Dodatkowe wyjaśnienia do dokumentacji projektowej i przetargu

→ „Budowa hali magazynowej na terenie działki nr 318/4, położonej w Czersku przy ul. Kilińskiego 15”

4. Hala magazynowa –kolorystyka

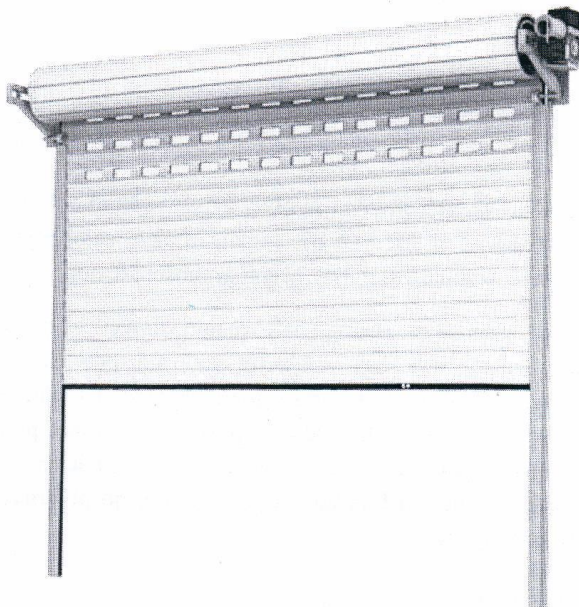
- Pokrycie dachowe w kolorze **RAL 7030**
- Ściany zewnętrzne w kolorze **RAL 7024**
